Consultation publique relative à la demande
d'autorisation environnementale déposée
par la société S.A.S. ELICIO France en vue
de l'implantation d'un parc éolien
sur la commune de SCEAUX-DU-GÂTINAIS

ANNEXES

Mémoire en réponse au procès-verbal de synthèse des observations de la commission d'enquête relatif à la consultation publique du projet éolien des Ormeaux

Hameaux Villeneuve et le Perray – Beaumont du Gâtinais

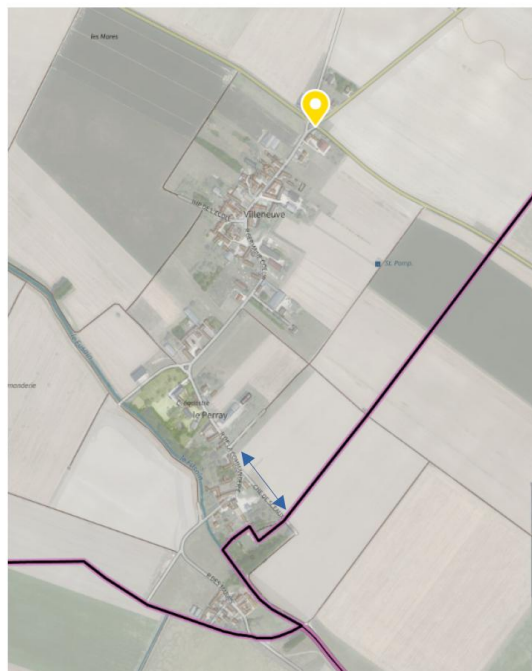
Proposer un point de vue alternatif au niveau de la rue de la commanderie et du prolongement vers le chemin de Sceaux
